**Loteamento Fuse Valley**

**Fase de Estudo Prévio**

## **ADITAMENTO**

## ESTUDO DE IMPACTE AMBIENTAL DO LOTEAMENTO FUSE VALLEY

**Figura III.3 – Extrato da Planta de Ordenamento – Classificação e Qualificação do Solo do PDM em vigor com sobreposição das infraestruturas viárias propostas**

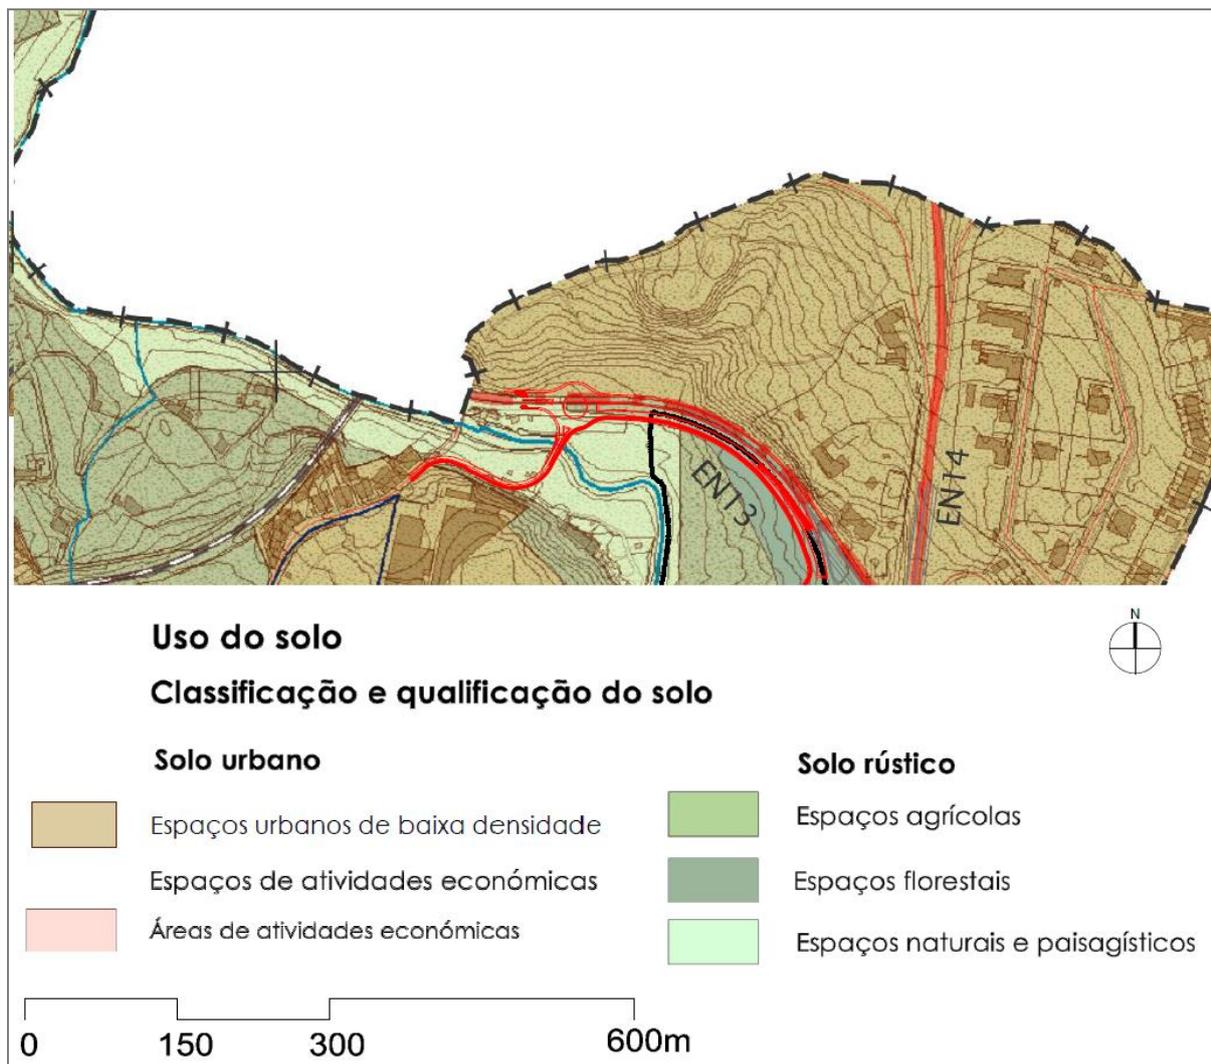
No que respeita ao território a intervenção em apreço incide sobre a infraestrutura existente (EN13), tocando terrenos para norte incluídos na categoria de solo urbano “Espaços urbanos de baixa densidade” e para sul em terrenos classificados como rústicos na categoria de “Espaços naturais e paisagísticos”, conforme plantas apresentadas nos Anexos Técnicos ao EIA e figura seguinte.
